**Sitzungsvorlage für den Gemeinderat bezüglich des Umgangs mit den Anmerkungen der Commission d'aménagement (CA) zum PAG-Projekt der Gemeinde Strassen**

*Hinweis: Es werden nur diejenigen Aussagen der CA kommentiert, die gegebenenfalls eine Änderung des PAG-Projekts erforderlich machen.*

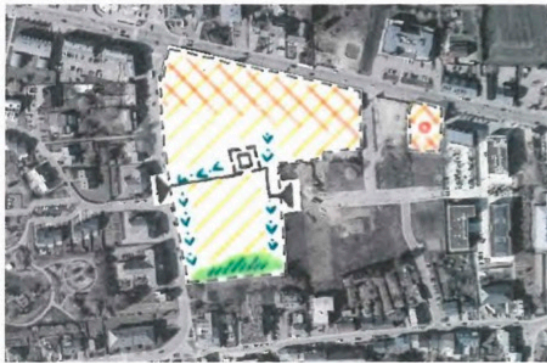
*Il importe de veiller à l'échelle humaine du « nouveau quartier » en question. En tant que base pour la planification urbaine devrait servir la structure du parcellaire existant de l'îlot qui se caractérise par une multitude de parcelles étroites de largeurs variables. Force est de constater que le PAP se superpose sur 6 parcelles existantes. Dès lors, les façades sont*

Wenn die Gemeinde damit einverstanden ist, kann eine Pflicht zur Fassadengliederung in 6 Teile im Textteil des SD vorgeschrieben werden.

- Im schriftlichen Teil des SD wird eine vertikale Fassadenstrukturierung vorgeschrieben. Eine Einteilung des Gebietes in einzelne Baulose entsprechend der derzeitigen Bestandssituation wird jedoch nicht vorgegeben, um eine effiziente Bebauung (z.B. durch ein Mehrfamilienhaus) und eine effiziente Erschließung (z.B. Tiefgaragenzufahrt von der rue de l'Eglise aus) zu ermöglichen.

Schéma directeur

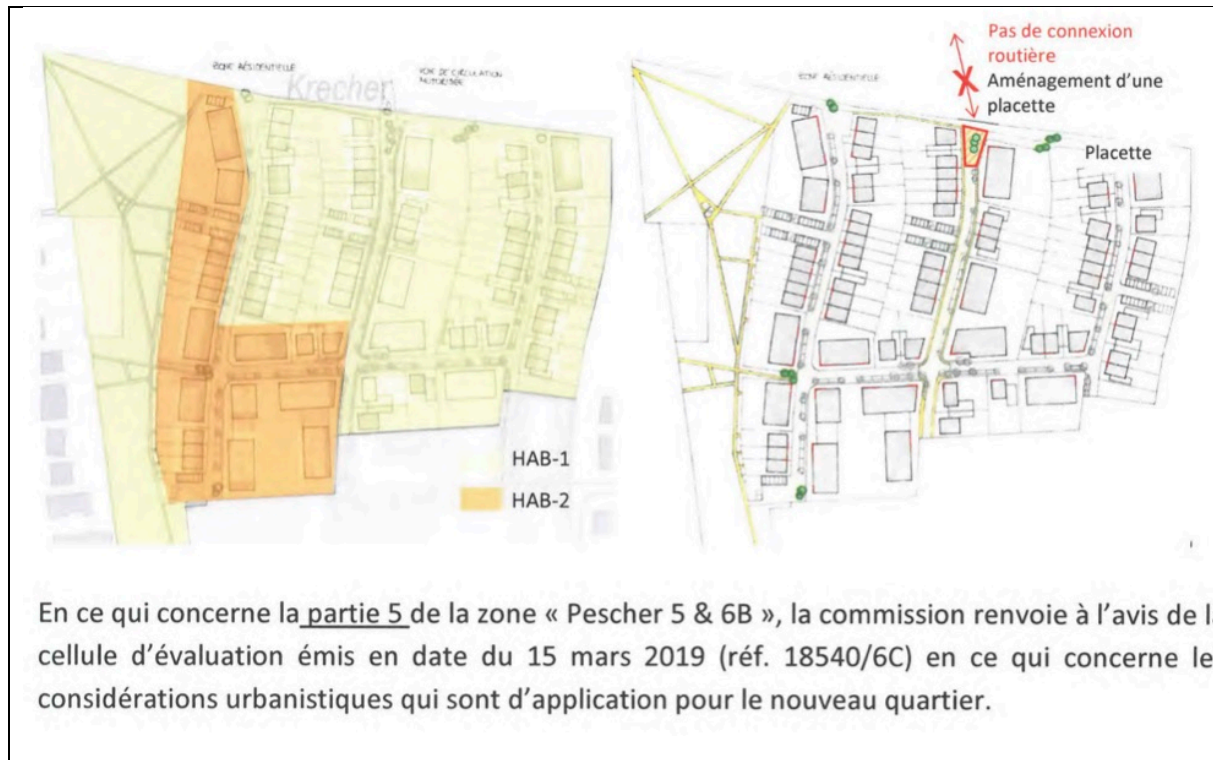
De prime abord, il importe de revoir la délimitation des zones d'habitation HAB-1 et HAB-2 afin de permettre une plus grande mixité des typologies à travers l'ensemble du quartier en vue de garantir la cohésion et la mixité sociale du quartier. Il est en effet primordial de garantir une bonne mixité des différentes typologies de logements à l'intérieur même du nouveau quartier afin de favoriser une mixité sociale et la résilience du quartier.

*Le plan directeur ainsi que le SD seraient à adapter en fonction des considérations émises dans le cadre de l'avis précité, tout en supprimant la connexion routière envisagée au niveau du « couloir pour projet routier » dès lors que celle-ci ne sera pas réalisée. (Cf esquisse)*

Um die Begrenzung des Bodenverbrauchs gemäß Nachhaltigkeitsplan einzuhalten, hat die Gemeinde das Gebiet – neben anderen Gebieten - mit einer „Zone d'aménagement différé“ belegt.

Illustration reprenant les délimitations des zones soumises à PAP - Pottemt Bolleschmuer / Pull / rue des Carrières et Schleiberg

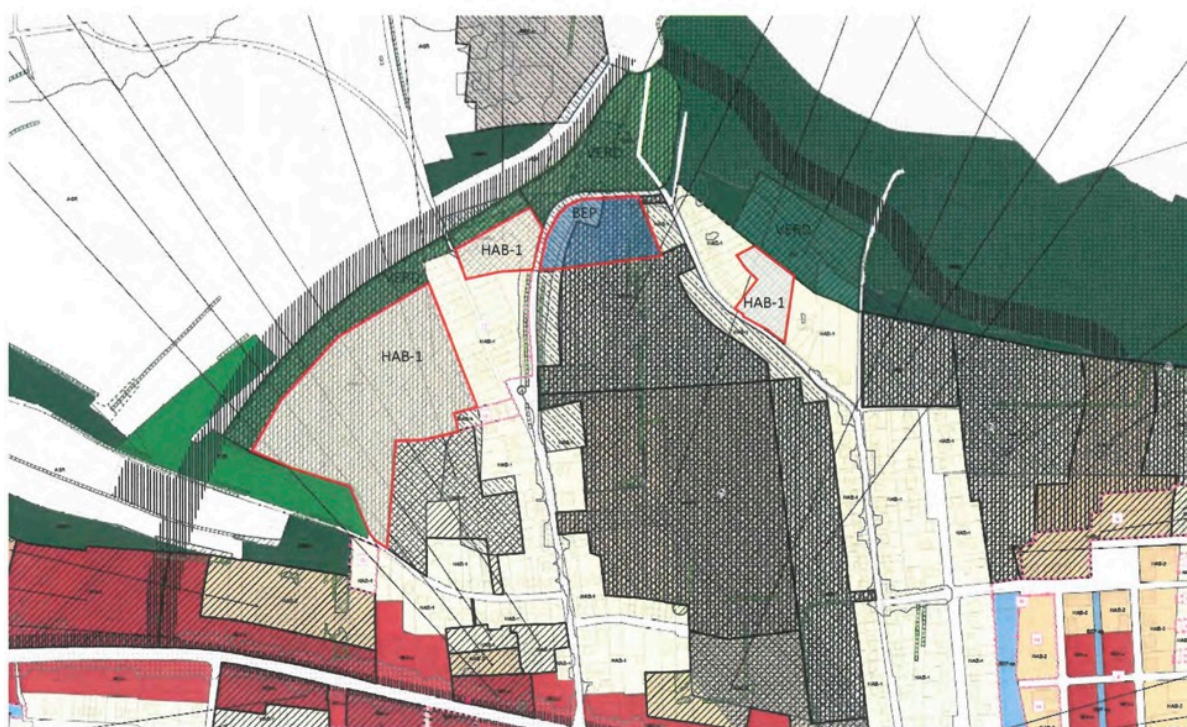
Aux fins de maintenir une zone de transition cohérente vers le paysage ouvert et d'éviter une excroissance importante par rapport à une limite cohérente des zones destinées à être urbanisées, la commission se prononce actuellement pour un maintien de la délimitation du périmètre d'agglomération actuel. (Cf. illustration ci-dessous)

Par ailleurs, la commission propose de déplacer à terme la zone de bâtiments et d'équipements publics [BEP] au nord de la partie 3 de la zone « Pottemt Bolleschmuer » afin de créer une transition cohérente entre les axes routiers, la zone de verdure illustrée et les nouveaux quartiers d'habitation.

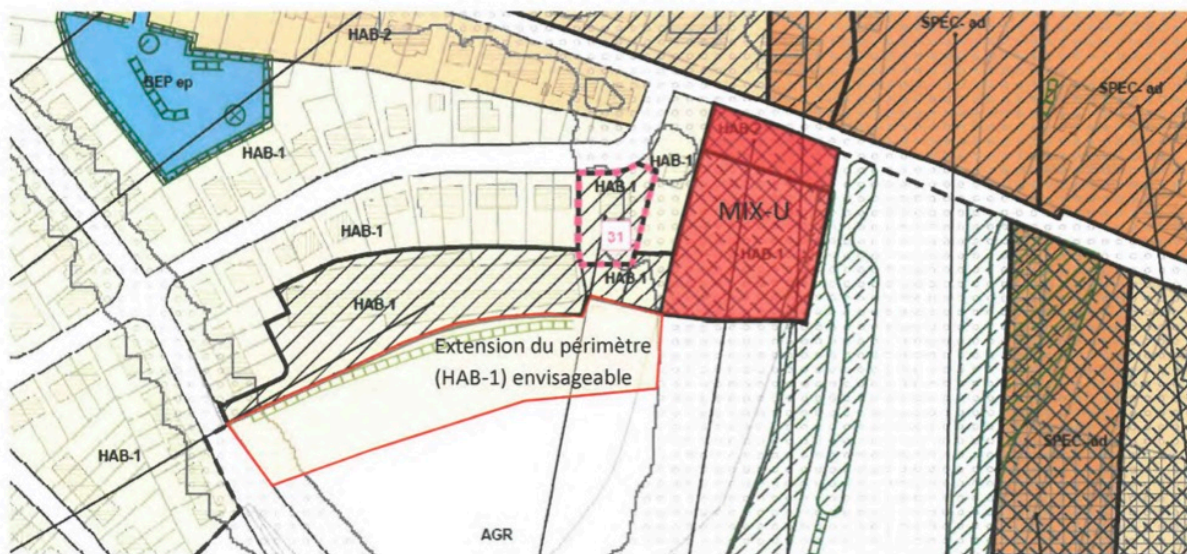
- Eine Erschließung der HAB-1-Zone von der Rue Schafsstrachen aus wurde während der Erarbeitung des PAG-Projekts diskutiert, aber wieder verworfen.
- Das Mobilitätskonzept beinhaltet drei kurze Sackgassen, die mittels Fußwegen weiterhin durchlässig bleiben. Durch das bestehende Mobilitätskonzept werden zu viele Zufahrten auf die Route d'Arlon vermieden.
- Es wird vorgeschlagen, im Fall einer „Sackgassen“-Erschließung auf eine Plansignatur zu verzichten, welche die Anmutung eines Wendehammers hat, um keine Missverständnisse bezüglich der gewünschten Qualität des öffentlichen Raums aufkommen zu lassen.
- Des Weiteren scheint es sinnvoll zu sein, den Baustrukturentwurf in den schriftlichen Teil des SD zu integrieren.

- „Sackgassen“: Plansignatur wird geändert

- Es wird keine Straßenverbindung zwischen route d'Arlon und rue Schafsstrachen vorgesehen.
